MINNISBLAÐ

Verkefni:	Lykill:	Dagsetning:
Traðarreitur vestur	394-012-MIN-001-V04	14.05.2025
Viðtakandi:	Staða:	Sendandi:
Jáverk	Útgefið	EIJ
Efni:		
Minnispunktur um framkvæmdafasa og ráðstafanir

Athugasemdir Kópavogsbæjar vegna Traðarreits vestur og Fannborgar

Sorphirða – Djúpgámar

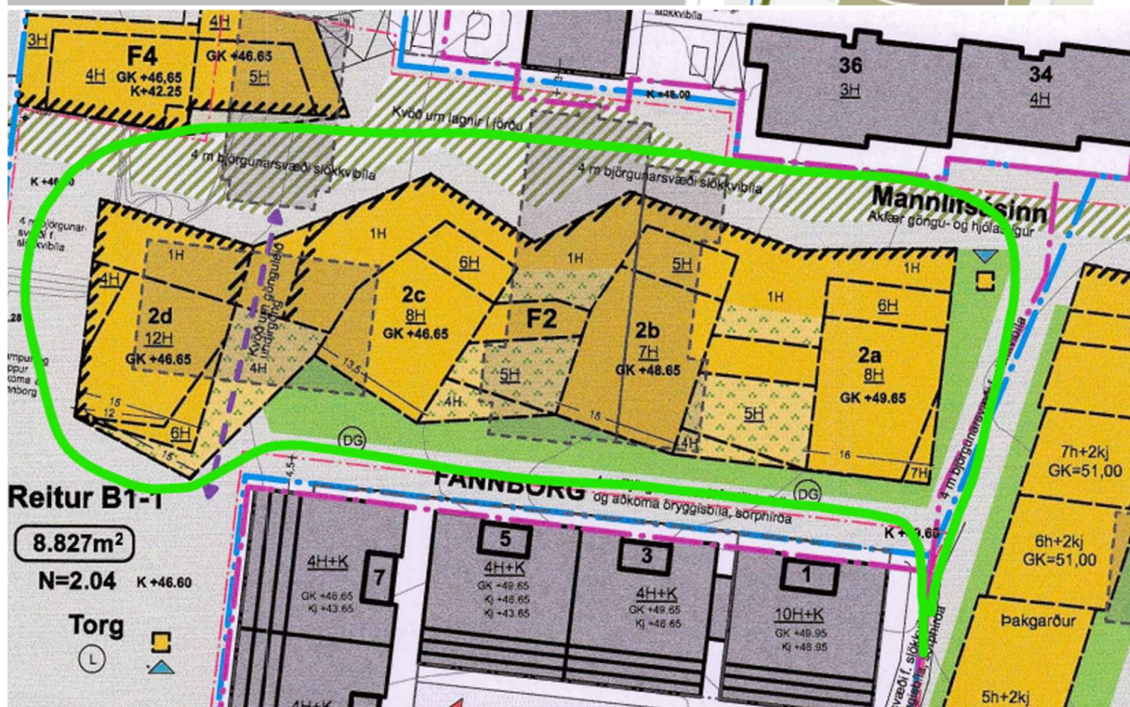
Djúpgámar við Vallartröð verða að vera innan lóðar. Hægt er að útbúa hliðarlóð við aðallóð eins og gert var við Traðarreit austari við Álftröð.

Fyrirkomulag djúpgáma verður að fylgja kröfulýsingu Kópavogsbæjar um djúpgáma

Leita verður til að Kópavogsbæjar til að fá uppgefið nauðsynlegan fjölda gáma fyrir íbúðirnar miðað við fjölda íbúða og úrgangsflokka. Sjá fjöldi sem tilgreindur er á teikningum endurspeglar ekki raunverulega þörf miðað við tæmingu á tveggja vikna fresti.

Tryggja þarf að bílakjallari hafi nægan burð til að þola að sorphirðubílar geti ekið að djúpgámum og snúið við á auðveldan hátt án þess að öryggi vegfarenda sé teflt í hættu. Sorphirðubílar þurfa að hafa nóg pláss til til að snúa við án þess að hætta sé á að þeir skemmi götugögn eða annað sem þar kann að vera. Þetta gildir sérstaklega við Fannborg.

Akstursleið sorphirðubíla sem tilgreind er á teikningum er sérstaklega óheppileg. Gert er ráð fyrir að bílarnir aki allan mannlífsásinn umhverfis Fannborg 2 og aftur að Traðarreitnum. Þetta gæti þýtt að þungaflutningar gæti verið á mannlífsásnum nánast
